Villa Strandvik
Östra Ekedal 1:43, Gustavsberg

Värdebeskrivning och konsekvensanalys av
ombyggnadsförslag

2012-03-26. Reviderad 2012-05-10

Beställare: Seniorgården/JM

Söderfasad skala 1:100

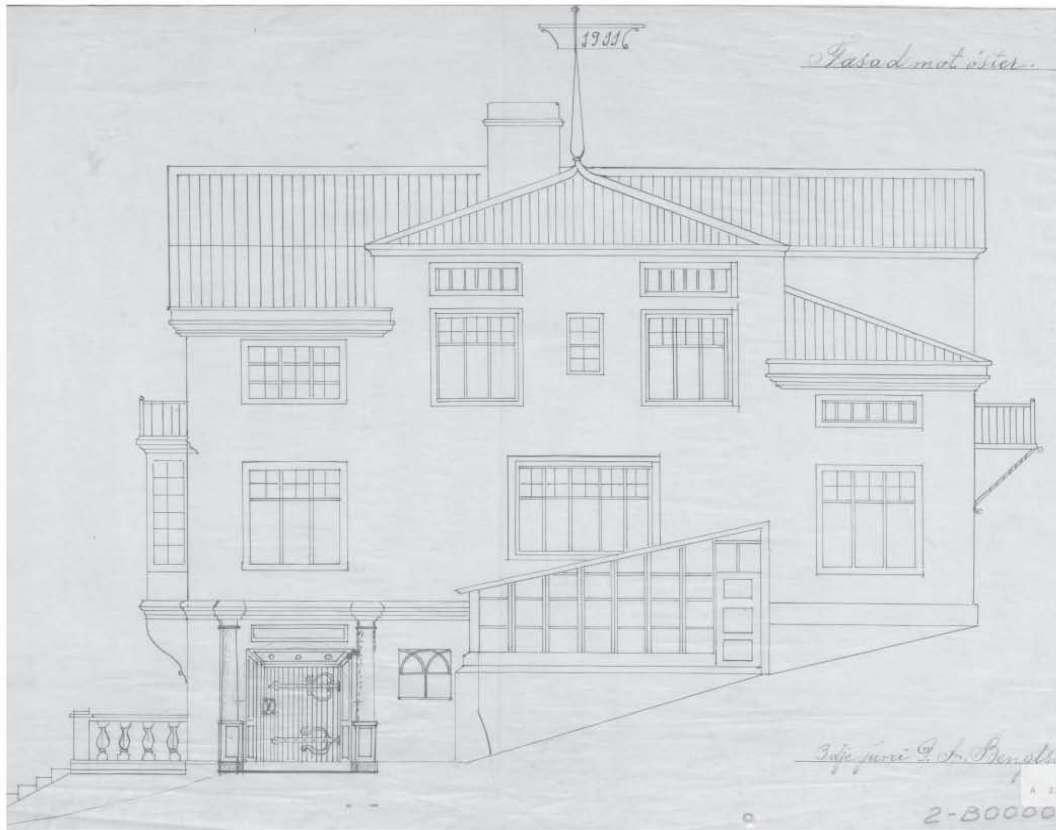
- Det är positivt att fasaden bevaras och att souterrängplanet fönster och fönsterdörrar mot terrassen återfår sin ursprungliga utformning. Höga krav på snickeriernas kvalitet, utformning och dimensioner måste ställas. Utgångspunkten för utformningen ska vara de äldre fotografier som finns i kombination med hur fönster och fönsterdörrar är utformade idag.

- En ny balkong på den södra fasaden inverkar negativt på den ursprungliga arkitektoniska utformningen och fasadkompositionen. Om balkong ändå uppförs är det viktigt och positivt att den görs något smalare och grundare än burspråkets samt att balkongräcket och balkongdörren får samma utformning som burspråkets. Det är också av stor vikt att inga synliga stag monteras i fasad samt att balkongens underrede putsas och målas in i fasadkulör.

Ny balkong till vindsvåningen uppförs rakt ovan burspråket. Balkongen görs något smalare och grundare än burspråkets balkong medan balkongdörren och balkongräcket utformas likadant och med samma material.

Fönsteröppningar i souterrängplan återställs enligt äldre fotografier

Små utbyggnader på andra planets balkong bibehålls

- Målsättningen bör vara att underhålla fasaden, att bibehålla dagens färgsättning eller återgå till den ursprungliga (som ligger nära dagens), att underhålla befintliga fönster- och dörrsnickerier och vid behov av energieffektivisering komplettera fönster och dörrar invändigt.

Österfasad skala 1:100

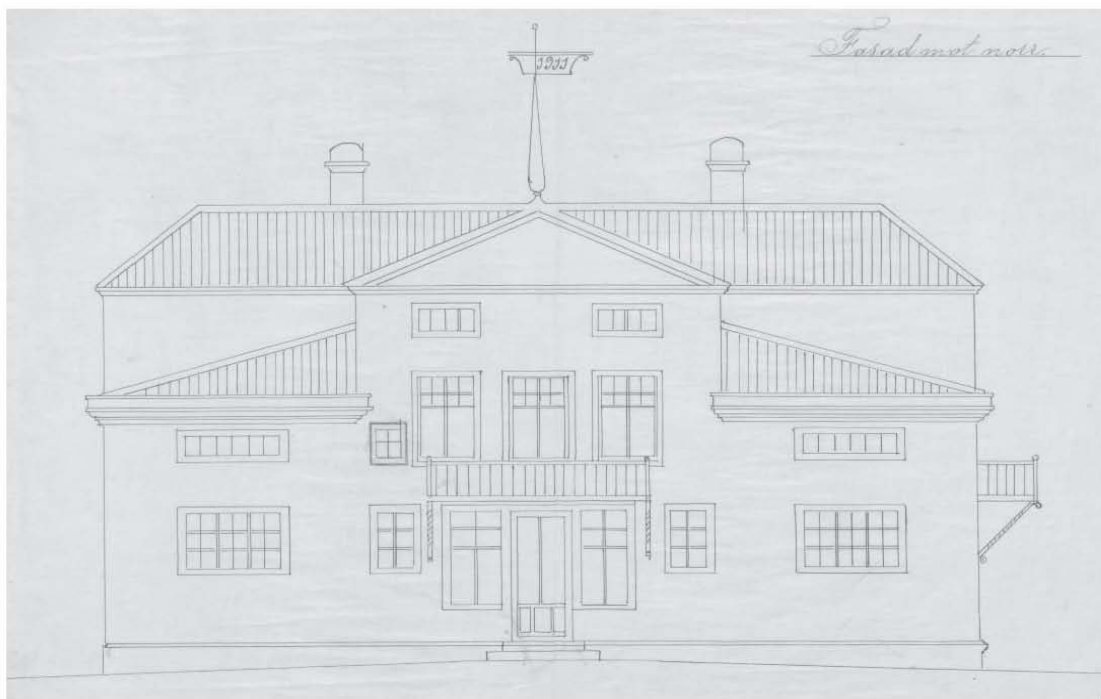
- Det är negativt att ekporten sätts igen invändigt men positivt att den ändå bevaras intakt med nisch och omfattning utvändigt.
- Nuvarande dörr, överljus och trappa på fasadens norra del är sekundära. Dörröppningen var ursprungligen inbyggd i det orangeri som var motbyggd här. Troligtvis var själva öppningen också mindre än idag. Dagens entré tillkom troligtvis under 1950-talets slut. Den östra fasaden har alltså genomgått flera ändringar – orangeriet har rivits, berörd entré har tillkommit och tre fönsteröppningar har ändrat form och storlek och har idag sekundära fönstersnickerier (mycket fint anpassade). Att ändra den sekundära dörröppningen till ett fönster med samma utformning och snickerier som de befintliga är därför möjligt utan att förvanska fasaden. Höga krav på snickeriernas kvalitet, utformning och dimensioner måste ställas.

- Det är positivt att det lilla fönstret vid ekporten återställs. Idag sitter här sekundära bågar med ganska dålig virkeskvalitet.
- Det är positivt att fasaden i övrigt bevaras och rustas. Målsättningen bör vara att underhålla fasaden, att bibehålla dagens färgsättning eller återgå till ursprunglig (ligger nära dagens), att underhålla befintliga fönster- och dörrsnickerier och vid behov av energieffektivisering komplettera fönster och dörrar invändigt.

Nuvarande huvudentré i souterrängplan byggs om till "blinddörr" och toalettönster återställs enligt förlaga.
 Det tidigare rivna orangeriet byggs ej upp
 Dörröppning på bottenplan görs om till fönster i tidstypisk stil.

Västerfasad skala 1:100

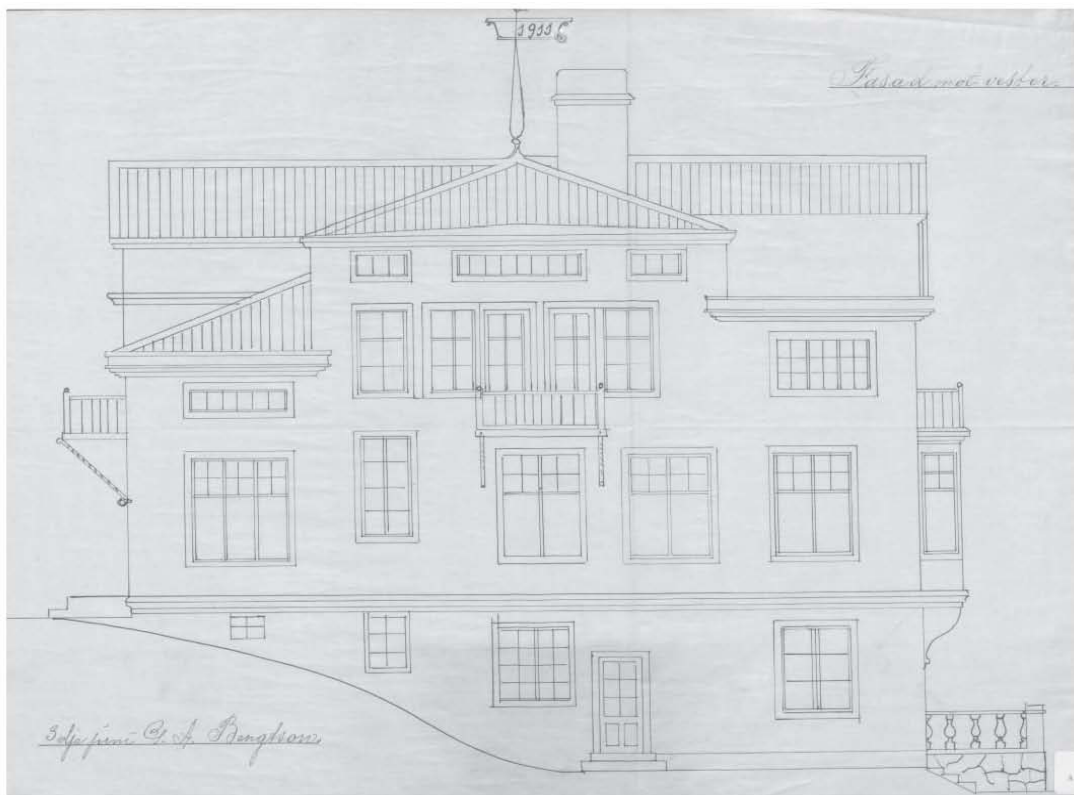
- Det är positivt att den sekundära utrymningstrappan, plattformen och dörren rivs och fasaden återställs.
- Det är positivt att källarfönstret återställs.

- I läget för det nedre fönstret fanns troligtvis från början en dörr som tjänade som köksentré. Att sätta igen fönstret är möjligt utan att förvanska fasaden, dels för att det inte är ursprungligt och dels för att det sitter i ett ganska dolt läge.

- Det är negativt för villans arkitektoniska utformning att den ursprungliga balkongen rivs och görs djupare eftersom den nya balkongen riskerar att upplevas som klumpig. Att tillföra ytterligare en likadan balkong ökar risken för detta. En ny balkong innebär också ingrepp för balkar, räcken och ny balkongdörr. Det föreslagna djupet på balkongerna utgår från de krav som idag ställs för att funktionshindrade själva ska kunna ta sig ut på en balkonge och vända med rullstol. Detta krav är svårt att komma undan vid en större ombyggnad, då nybyggnadskrav ofta ställs på just tillgänglighet. Givetvis är det också positivt med ökad tillgänglighet ur ett mer allmänt perspektiv. Om balkongen rivs och görs djupare krävs att man återanvänder det befintliga smidet alternativt tillverkar kopior (gäller både räcken och konsoler av smide) och att inga nya synliga konsoler eller bärverk tillförs. Det är också viktigt att balkongplattans möte med räcket får samma utförande som det ursprungliga.

I det fall Värmdö kommun väljer att tillstyrka en ny balkong under den befintliga är det mycket viktigt att den får samma utformning ifråga om platta och smide och att balkongdörren får samma placering och utformning som den befintliga. Båda balkongerna bör också bevara dagens

Utvändig utrymningstrappa, förlängd balkong samt utrymningsdörr på andra planet rivs. Ursprunglig balkong och dörröppning återställs enligt förlaga. Eventuellt krävs att balkongen görs djupare pga krav på tillgänglighet. Ny balkong föreslås på bottenplan, utförs lika befintlig dito på övreplan
 Udda fönster i souterrängplan muras igen

Som alternativ till takterrass mot söder kan ny balkong med frontespis (en slags takkupa) utföras på vindsplanet

balkongbredd – 250 cm, för att inte ytterligare tynga ned fasaden. Om dessa delar uppfylls kan åtgärderna troligtvis vara möjliga eftersom den västra fasaden inte utgör huvudfasad och balkongerna trots allt inte kommer att uppta mer än en mindre del av fasadens yta.

- Det är positivt att fasaden i övrigt bevaras och rustas. Målsättningen bör vara att underhålla fasaden, att bibehålla dagens färgsättning eller återgå till ursprunglig (ligger nära dagens), att underhålla befintliga fönster- och dörrsnickerier och vid behov av energieffektivisering komplettera fönster och dörrar invändigt.
